**OGGETTO:** [ID VIP 9076] - Parco agrovoltaico, della potenza di 55 MW e delle relative opere di connessione alla RTN, da realizzarsi nei Comuni di San Giovanni Rotondo e San Marco in Lamis (FG).

Istanza per il rilascio del Provvedimento di VIA statale ex art. 23 del D.lgs. n. 152/2006 e ss.mm.ii.

Proponente: FLYNIS PV 20 S.r.l.

Relazione tecnica a supporto dell'istruttoria sul progetto  
**ID\_VIP 9076**

Figura 4 - Impianto in progetto e impianti fotovoltaici/eolici presenti o in progetto nell'area oggetto di studio - dati FER

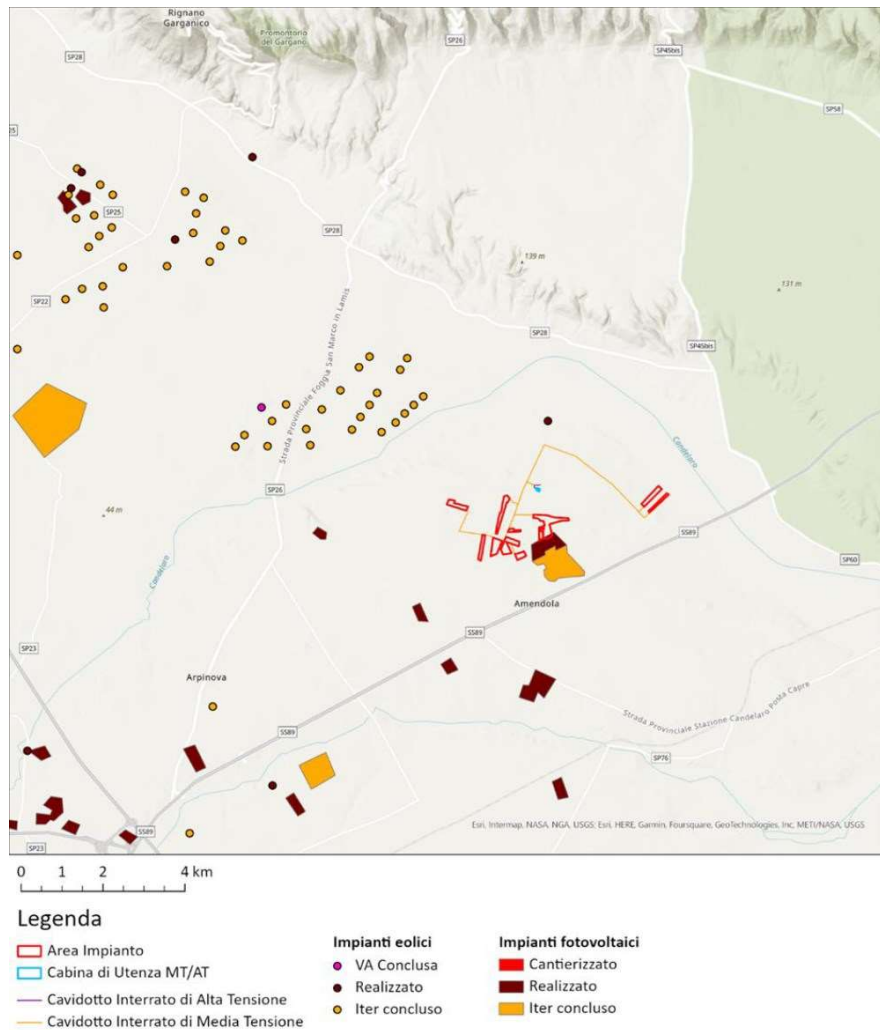
- nell'area interessata **non sono** già installati impianti della stessa fonte (**lett. a**). La Figura 4 inquadra l'impianto fotovoltaico in progetto rispetto alle installazioni attualmente realizzate, cantierate e sottoposte a iter autorizzativo concluso positivamente come da Linee Guida della Regione Puglia.

Figura 6 – Buffer 500 m: verifica fascia di rispetto dei beni sottoposti a tutela ai sensi della parte II e III del Codice dei Beni Culturali e Paesaggistici (F. 150, P.IIa 54) in San Giovanni Rotondo

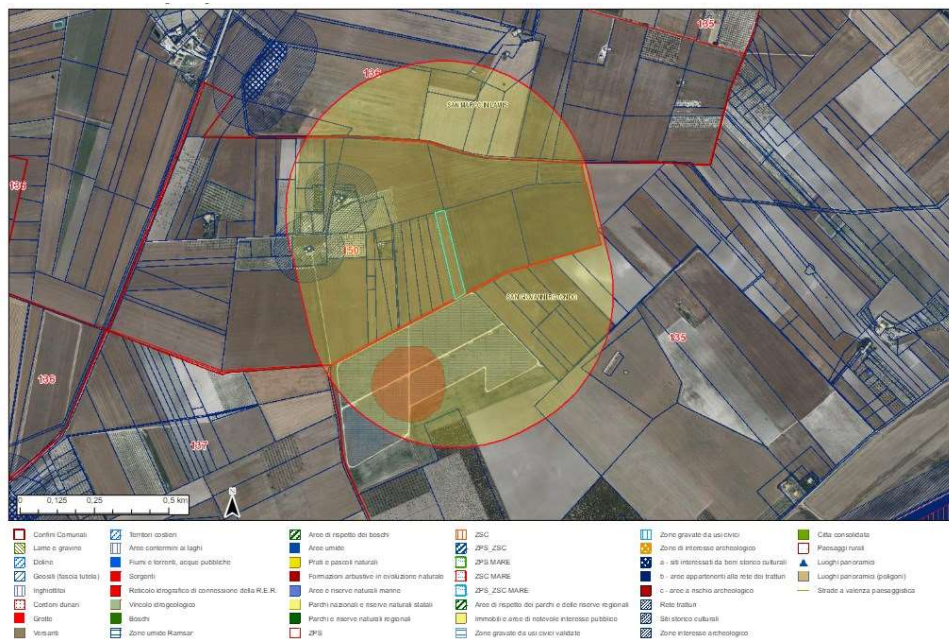
- l'area di progetto **ricade** nella fascia di rispetto dei beni sottoposti a tutela (500 metri per gli impianti fotovoltaici, lett.c-quater): l'impianto infatti dista meno di 500 m da:

- Siti interessati da beni storico-culturali (Masseria Siena e Masseria Cascavilla);

L'area non è idonea ai sensi dell'art.20, co.8, lett. c-quater.

Figura 7 - Ubicazione dell'impianto rispetto alle aree non idonee ex R.R. 24/2010

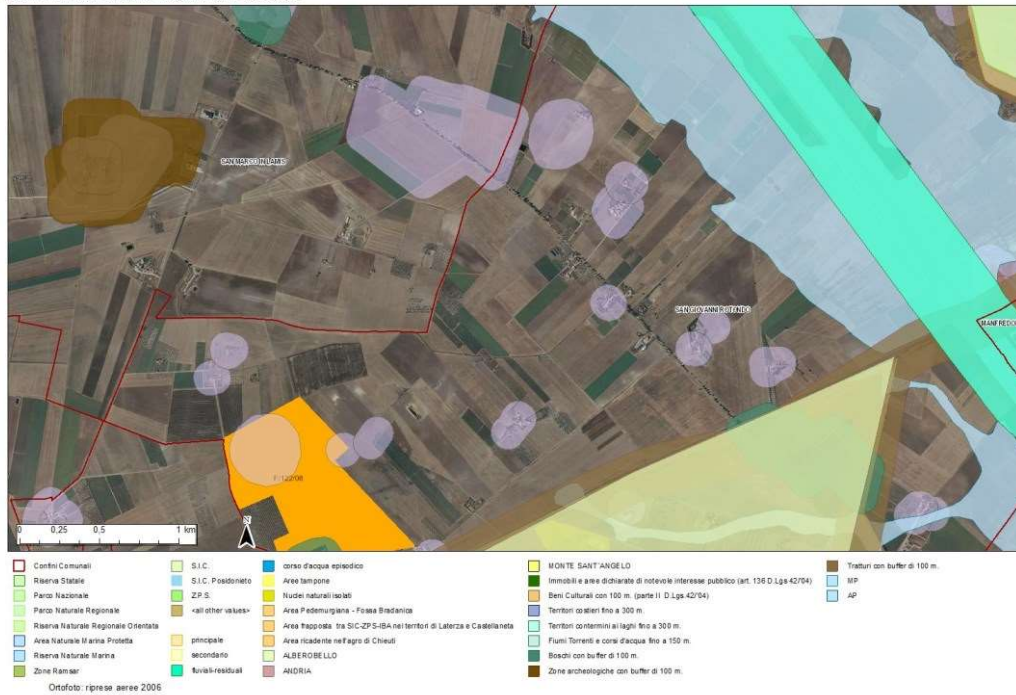
L'area dell'impianto proposto **NON ricade** tra quelle indicate come non idonee ai sensi del regolamento regionale n. 24 del 2010. In proposito, (fig. 5)

Dall'analisi della posizione dell'impianto nello Stralcio Cartografico sopra riportato si evidenzia che le Aree in oggetto non sono interessate da perimetrazioni individuate dal Piano paesaggistico Territoriale Regionale, aggiornato con la DGR 1972/2023, ad eccezione di un tratto del Cavidotto Interrato di Media Tensione che intercetta alcune perimetrazioni delle Aree a Rischio Archeologico.

Tali interferenze riscontrate lungo il percorso del cavidotto di impianto con l'area a rischio archeologico sono mitigate prevedendo l'attraversamento dell'area e della relativa fascia di rispetto con la tecnologia "Trenchless" (tecnologia senza scavi), in modo tale da non avere alcun impatto sull'area e da non causare alterazioni del paesaggio attuale.

**Figura 8 - Area di Impianto PPTR**

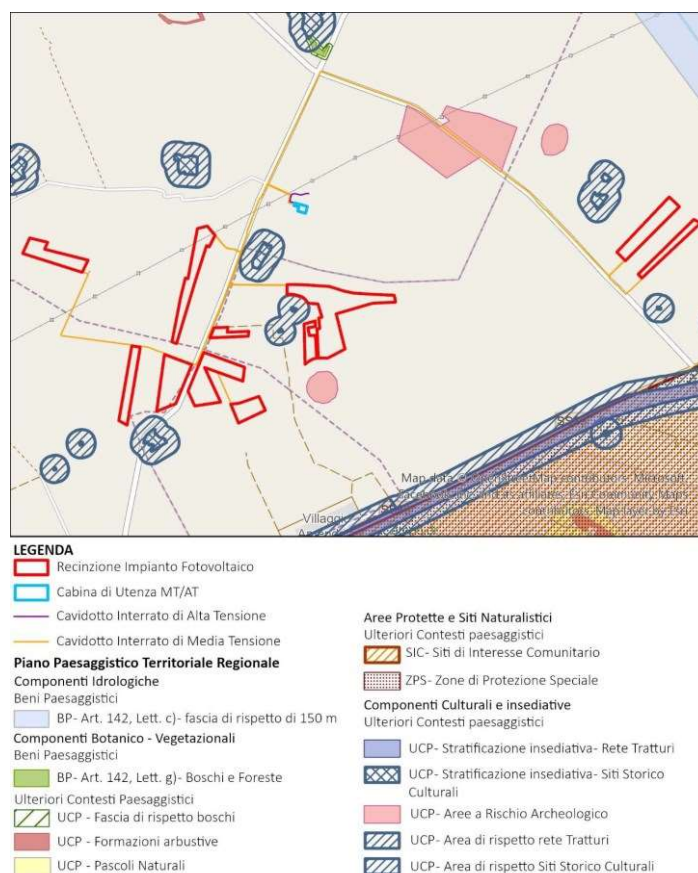
Dallo Stralcio Cartografico si evidenzia che il settore C9 dell'impianto fotovoltaico è parzialmente interessato dalla Perimetrazione delle "Aree a Bassa pericolosità Idraulica"; parte del Cavidotto Interrato di Media Tensione sono interessati dalla Perimetrazione delle "Aree a Pericolosità Geomorfologica Bassa".
